重大事故等対策の有効性評価に係る  
シビアアクシデント解析コードについて  
審査会合における指摘事項の回答

(第 5 部 M A A P)

平成 27 年 10 月  
東北電力株式会社  
東京電力株式会社  
中部電力株式会社  
中国電力株式会社

図 MAAP による原子炉建屋モデル化の概要 (例)

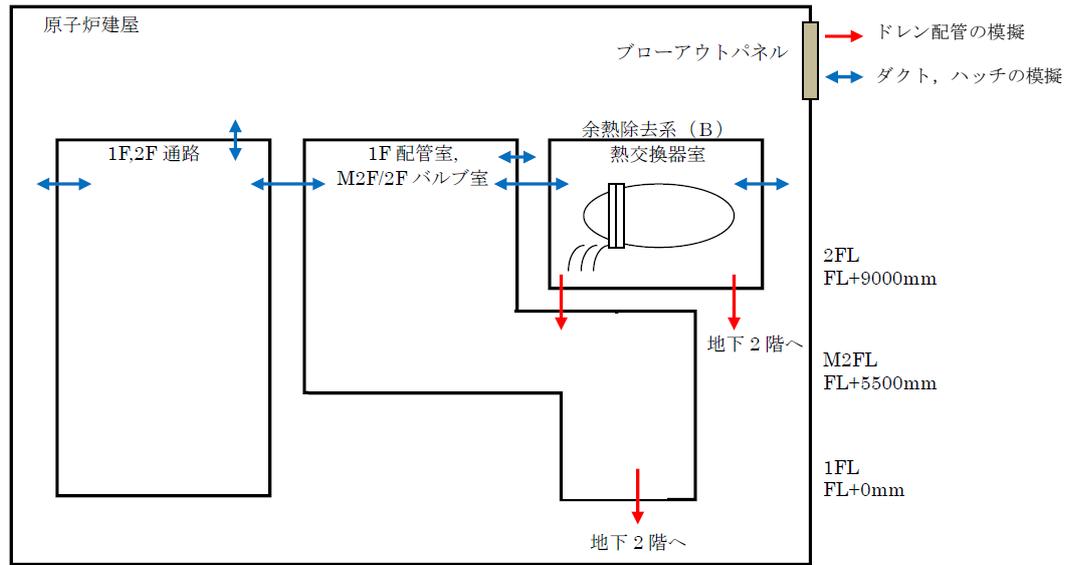
ISLOCA の有効性評価において、原子炉建屋の作業環境評価で考慮している物理事象を説明するとともに、どのようにモデル化しているか説明すること。また、原子炉建屋のモデル化の格納容器温度・圧力の評価への影響を説明すること。

上記の方法に基づいた MAAP による原子炉建屋モデル化の概要（例）を図に示す。原子炉建屋及び建屋内の各作業区画をモデル化し、余熱除去系(B)熱交換器室における漏えいを考慮している。また、図中の赤及び青の矢印は、それぞれドレン配管及びダクト、ハッチによる他区画への開口部を示している。

原子炉建屋内各区画間のジャンクションを介した気体・水の移動とそれに伴う質量及びエネルギーの変化、気体と水の間熱伝達等の熱水力挙動は、MAAP コードでは、原子炉格納容器に適用されるモデル (3.3.4 格納容器モデル (2) 格納容器の熱水力モデル) と同じ計算モデルによって評価している。

図 1 格納容器代替スプレイによるエアロゾル除去効果の例

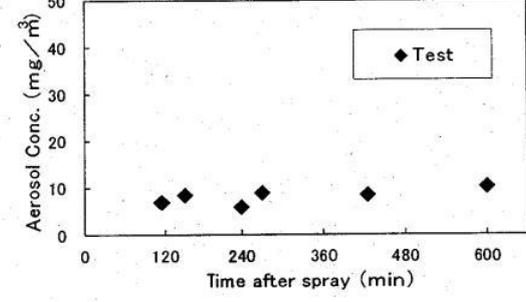
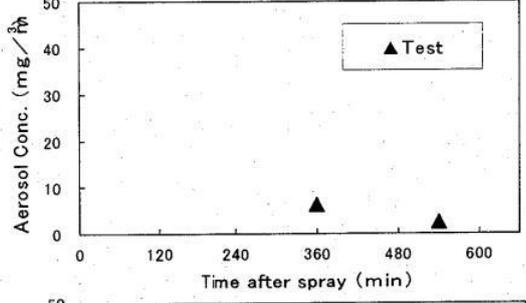
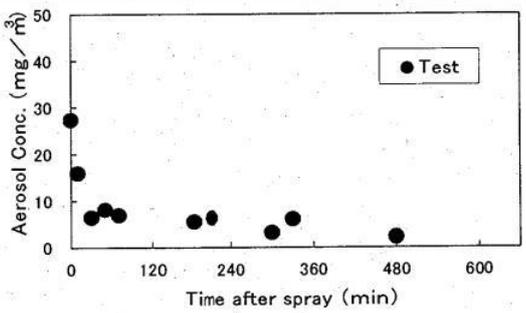
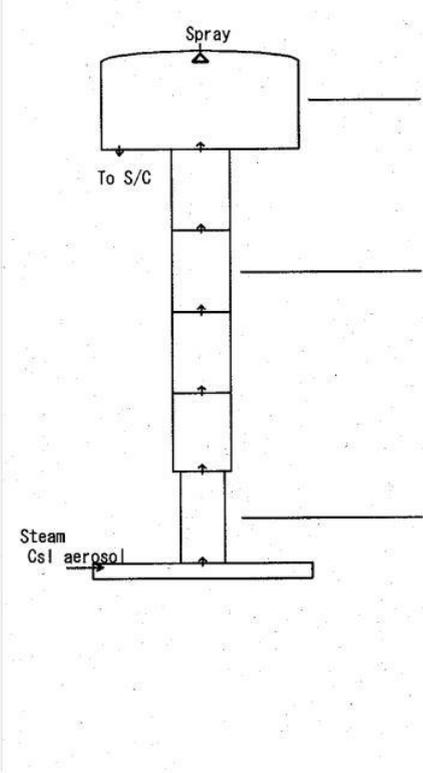
格納容器スプレイの効果について、代替設備における注水量を到達する距離等による局所的な差異を考慮した上で1ノードで評価することの妥当性を説明すること。

試験では、このような体系下において試験容器下部からエアロゾル (CsI) が連続的に供給され、試験容器頂部から連続的にスプレイされる状況において、試験容器内のエアロゾルの濃度変化の測定を行っている。図1に示されるように実験結果から、スプレイ流量が低流量であっても、試験容器上部・中部・下部いずれのエアロゾル濃度も速やかに低下することが確認されている。スプレイが直接カバーする範囲の狭い上部においても短時間でエアロゾル濃度が低下するのは、慣性衝突だけでなく、蒸気凝縮に伴う拡散泳動によりエアロゾル除去効果が促進されるためとされている。

低流量時のスプレーは図 1（右上写真）に示すようにスプレーの拡がり小さく、流下液滴は試験容器壁には衝突することなく落下する状態となっている。この観測結果から、スプレーノズルからのスプレーの拡がり範囲を試験容器壁に到達しない程度である 0.3m と仮定すると、全断面積に対するスプレーがカバーする断面積の比は、試験容器上部において約 3%となる。一方、実機において同様にスプレーの広がりを 0.3m と仮定すると、全断面積に対するスプレーがカバーする断面積の比は約 6%と見積もられる（スプレーヘッドの大直径が最も大きい Mark-I 改良型格納容器の場合。図 2 参照）。また、実機におけるスプレーは下方向だけでなく斜め方向にもスプレーされ、低流量時の拡がり径は約  $\square$  m<sup>[2]</sup>との知見も得られている（図 3 参照）。また、実験体系で得られているミキシング効果については、実機のスプレー範囲ではより大きな効果が期待できると考えられ、実機では実験体系よりもスプレーによる除去効果が期待できる体系となっている。

図2 炉心損傷状態 (事故後約 1.3 時間)  
(キャンドリングにより流路が減少した状態)

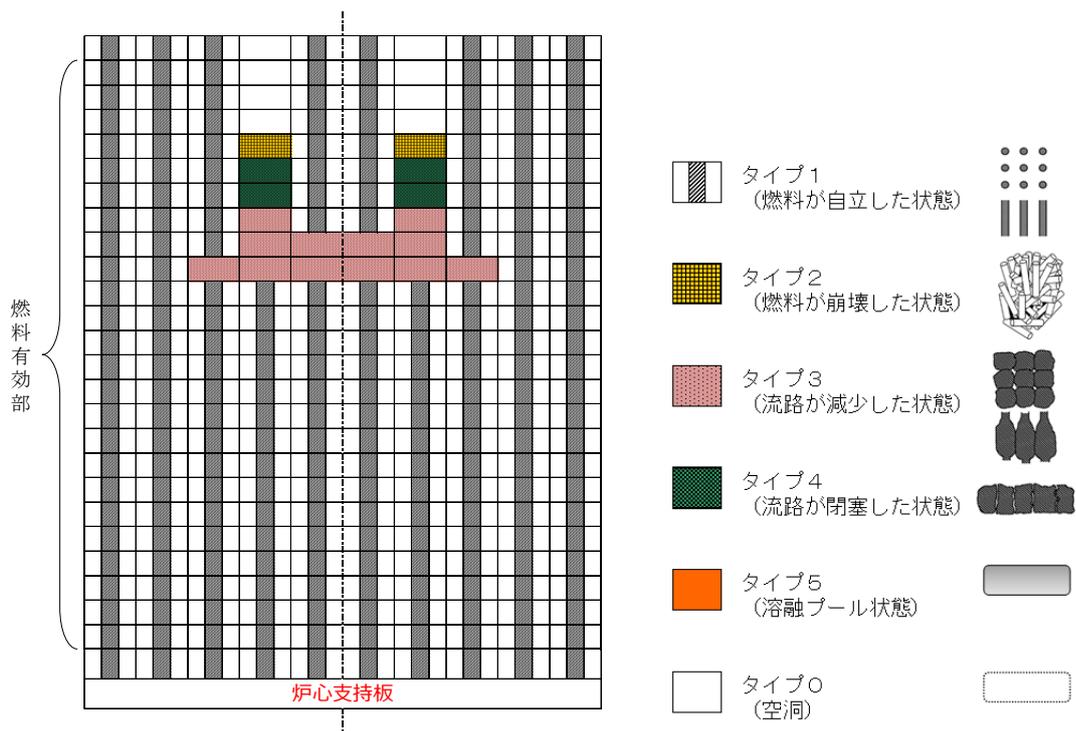
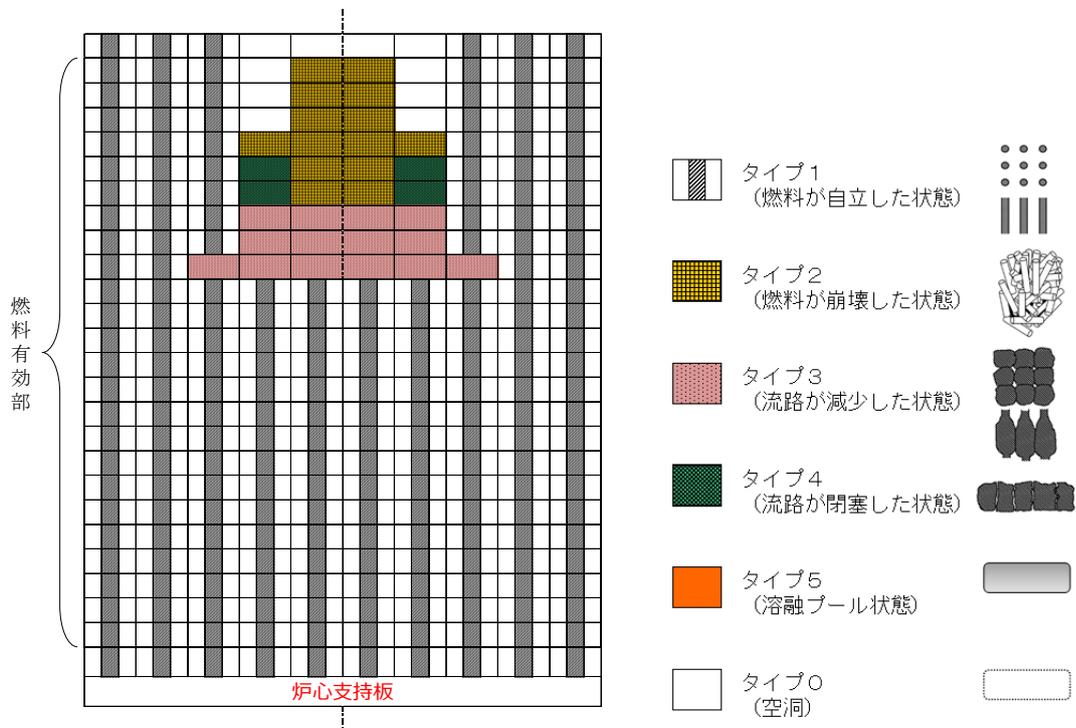
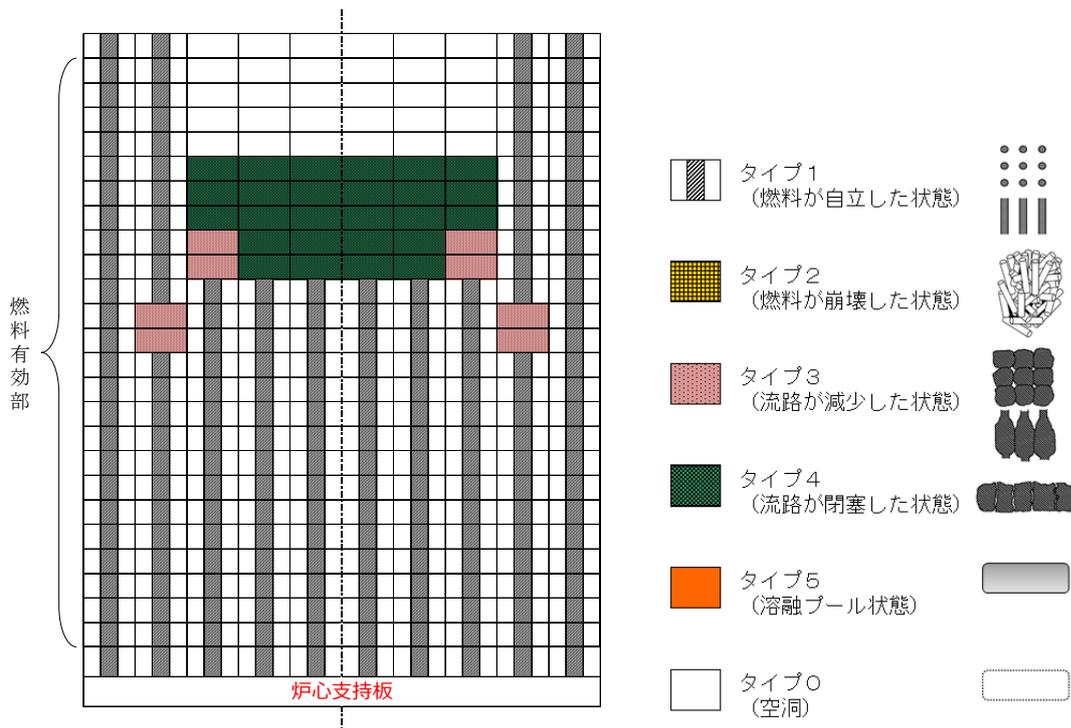
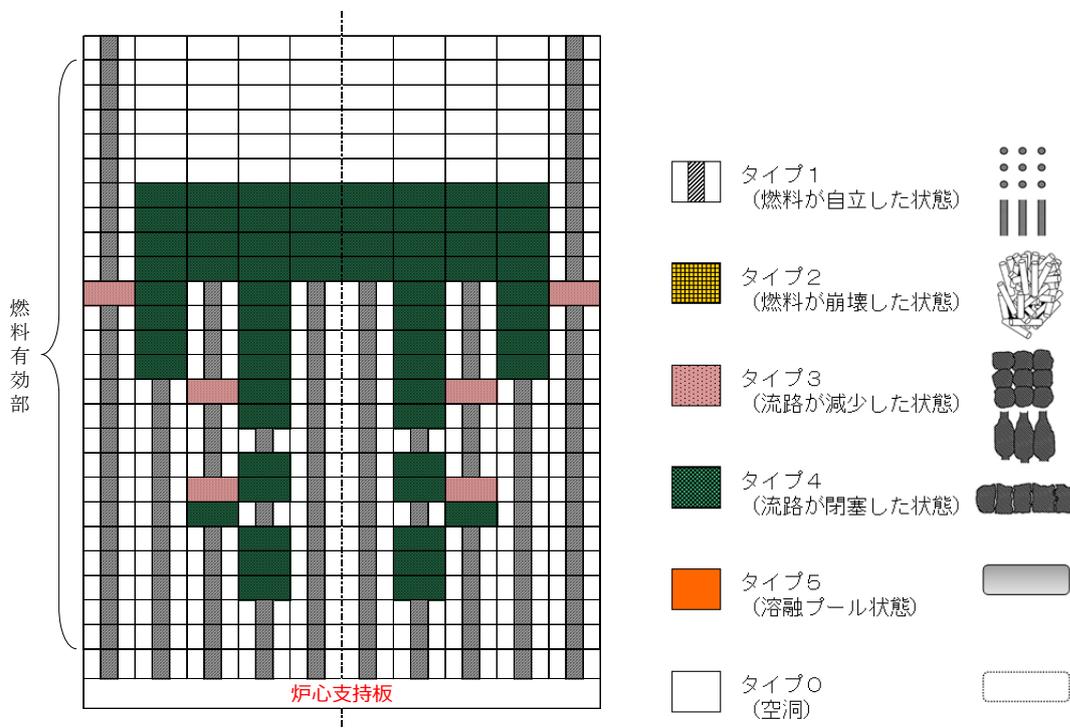
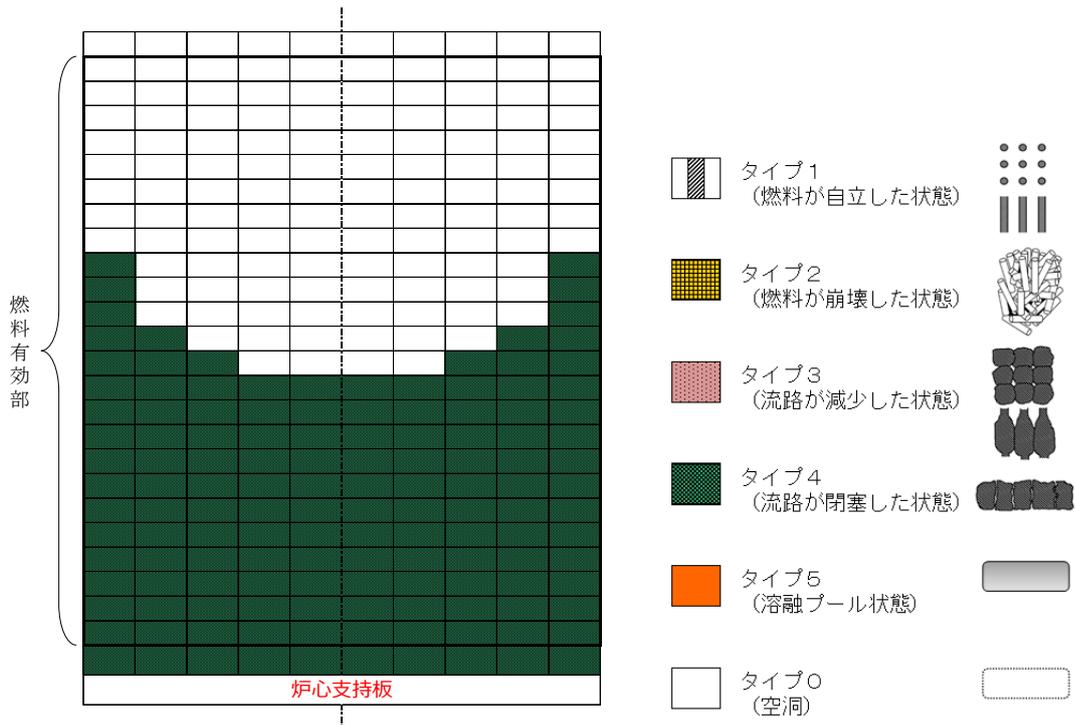
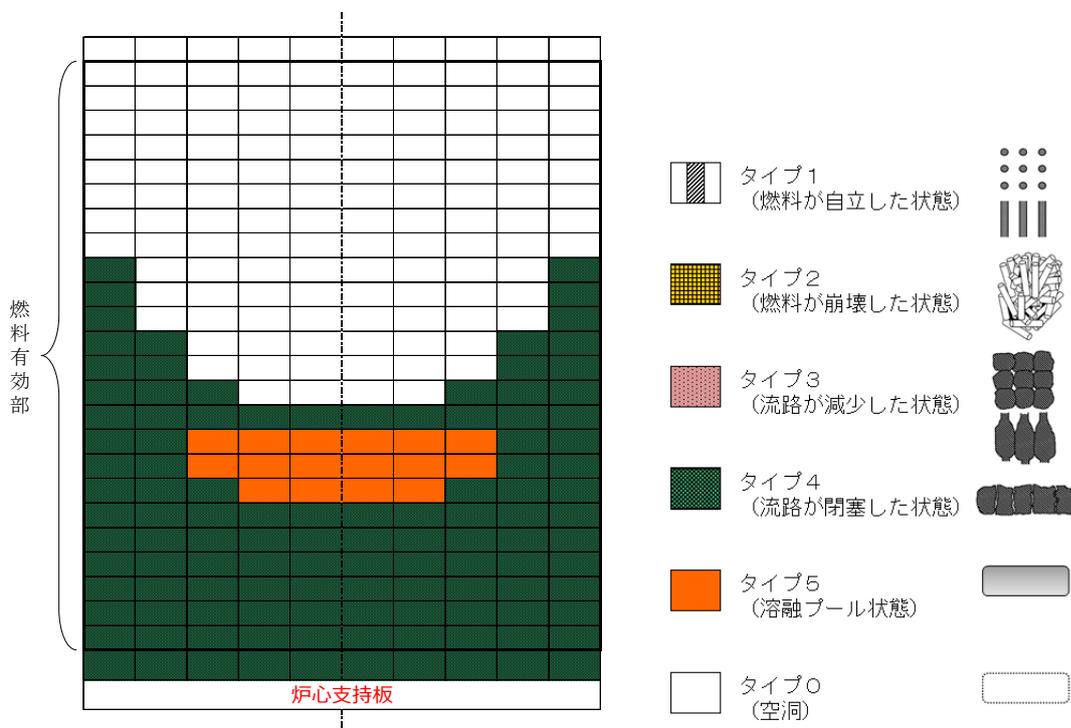
リロケーションモデルにおいて炉心溶融の過程（溶融，崩落等）における力学的なバランスをどのように扱っているか温度別に整理して説明すること。

炉心損傷初期の状態変化について、炉心中央部の軸方向への移動に着目して説明する。図 2 は事故後約 1.3 時間において、上部からのキャンドリングによる溶融物を受け、いくつかのノードで流路が狭まった状態（タイプ 3）を示している。流路が狭くなると、下からの蒸気流・ガス流が制限されることで、その上部のノードの温度が上昇し、燃料崩壊を起こす（タイプ 2）。これにより、それより上方の炉心が瓦礫状となり下方に移動しながら堆積している。その結果、最上段ノードでは空洞（タイプ 0）が発生している。この状態が図 3 に示す状態である。

更なる溶融物の降下および崩壊燃料が下方の空隙を埋めていくことで、流路が閉塞したノード（タイプ 4）が複数発生する。この状態が図 4 である。

図 5 は、炉心全体において、閉塞領域が下方方向に更に進展した状態を表している。

図 6 は炉心損傷が更に進展した状態を表している（事故後約 2.7 時間）。炉心損傷後期になると、固体物の落下およびキャンドリングによる更なる溶融炉心の下方方向への移動が進展し、空隙を更に埋めることで、燃料が存在するすべてのノードで閉塞した状態（タイプ 4）となっている。その結果、上半分のノードはほぼ空洞状態（タイプ 0）となっている。

図 6 に示す状態では中心部分で温度が上昇することにより、中心部分で完全に溶融した状態（タイプ 5）が発生する。図 7 がこの状態を表している。

図1 CORA-18 実験 燃料被覆管温度変化 (エレベーション 550mm)

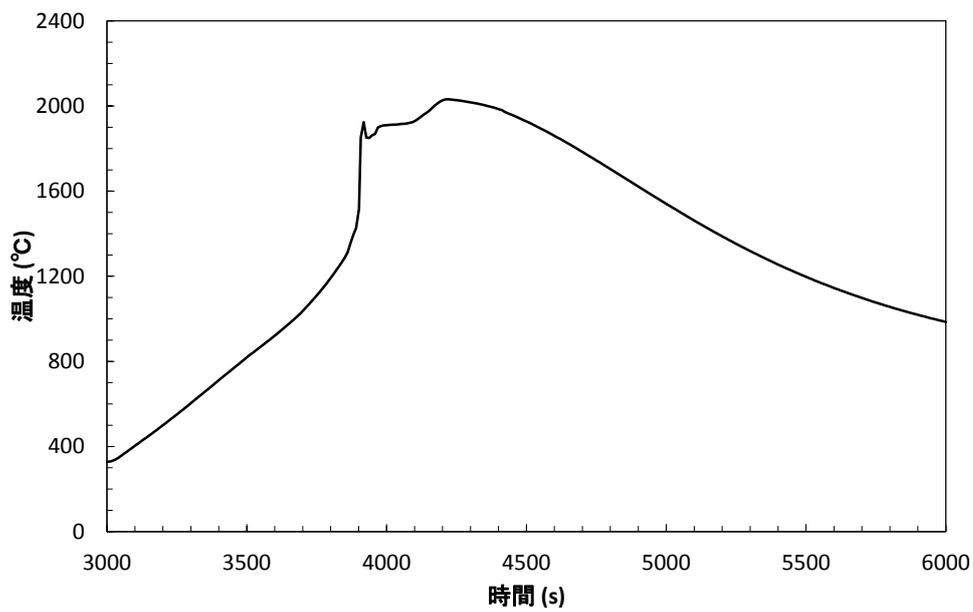
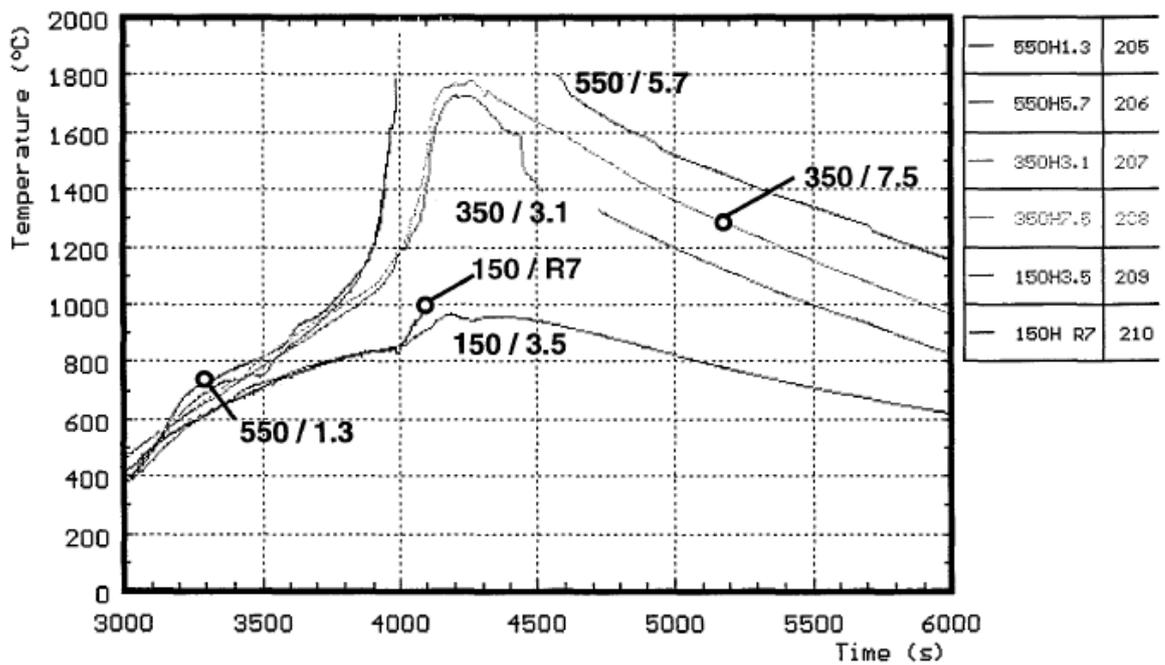
事業者自身が行った実験解析の結果の例をどこかで説明すること。

図 1 から図 3 に CORA-18 実験でのエレベーション 550mm における燃料被覆管の温度変化、チャンネルボックスの温度変化及び制御棒の温度変化をそれぞれ示す。温度挙動は実験結果に比べて高い温度で推移するものの、全体的な温度挙動は、実験期間全体において測定値の温度挙動をよく再現している。

図 ミラーインシュレーター (保温材) の概要図

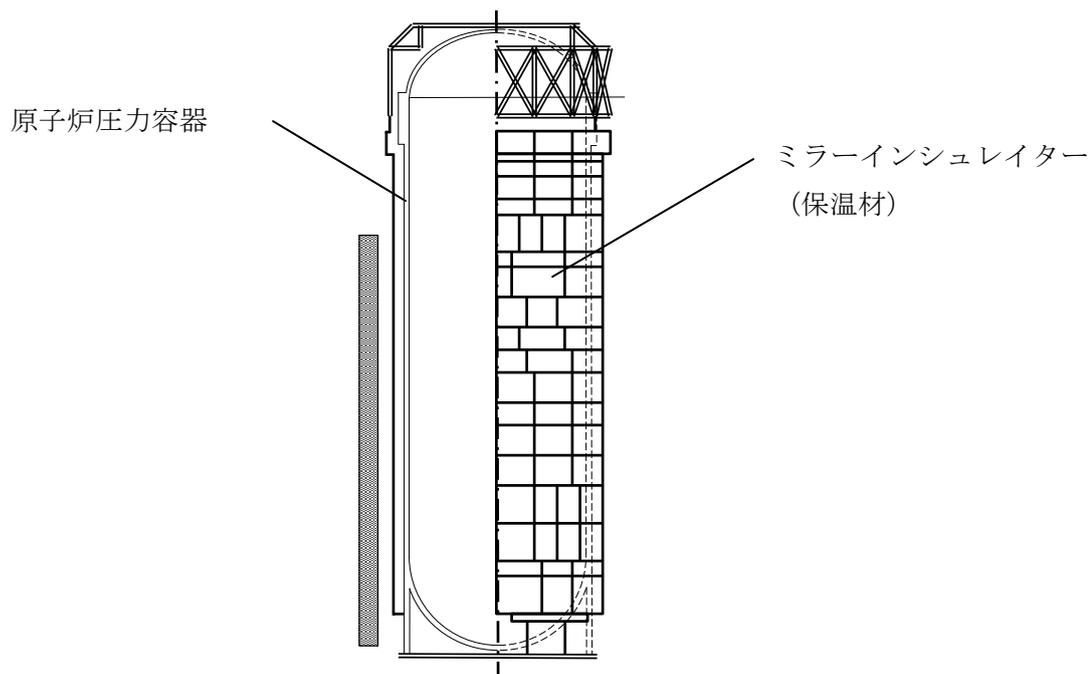
複雑かつ表面積の大きいセパレータ、ドライヤにおける FP 沈着の考え方(知見・検証・モデル化) およびミラーインシュレイターによる断熱効果の扱いについて説明すること。

RPV 廻りのミラーインシュレイター (保温材) は，複数枚の層状の金属プレートによってモデル化されており，それぞれの金属プレートの表面温度から輻射熱伝達を計算し，最終的に RPV 外面から格納容器雰囲気への輻射熱伝達係数が求められる。また，RPV 本体と保温材のギャップ部等からの対流による格納容器雰囲気への熱伝達も考慮されており，ヒートシンクに沈着した FP の崩壊熱から格納容器雰囲気への伝熱は，RPV 外面温度及び格納容器雰囲気温度をもとに，これらの輻射及び対流の熱伝達を考慮して計算される。

図 1 MAAP ノード分割図の例 (図 3.3-6)

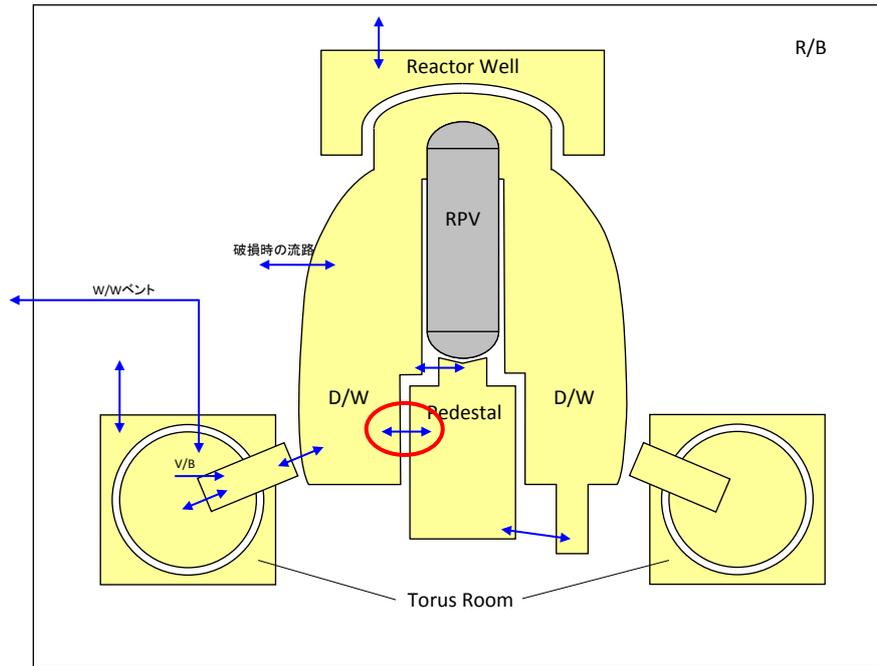
実験解析におけるジャンクションの設定値の決め方について説明するとともに、実機における設定値の決め方について考え方を説明すること。

実機におけるノード分割では、壁などに囲まれた物理区画を模擬したノード（区画）として設定し、吹き抜けや扉などの開口部を模擬したジャンクションを組み合わせ、同じ特徴を有する空間を集約することを基本にして設定している。図1に実機におけるジャンクションの設定例を示す。

入力については、実機的设计情報に基づいて与えている。ジャンクションの入力の与え方の一例として、図1に○で示した、ペDESTALからドライウエルへの開口部を模擬したジャンクションの入力の設定方法について以下に述べる。

この開口部はペDESTALからドライウエルに繋がる水平の流路となっているため、流れ方向を水平とする。ペDESTALの床から、開口部下端までの高さを接続高さとして入力するが、水平ジャンクションの場合は、先述した通り式(1)で使用している項は0となる。開口部は矩形であり、実際の形状からジャンクションの幅、高さを与える。この開口部が貫通するペDESTAL壁の厚みをジャンクションの長さとして与えるが、水平ジャンクションの場合は、先述した通り評価には使用されない。さらに、開口部の面積をジャンクションの流路面積として与え、これらの入力に基づき、式(1)によってジャンクションの流量が評価される。
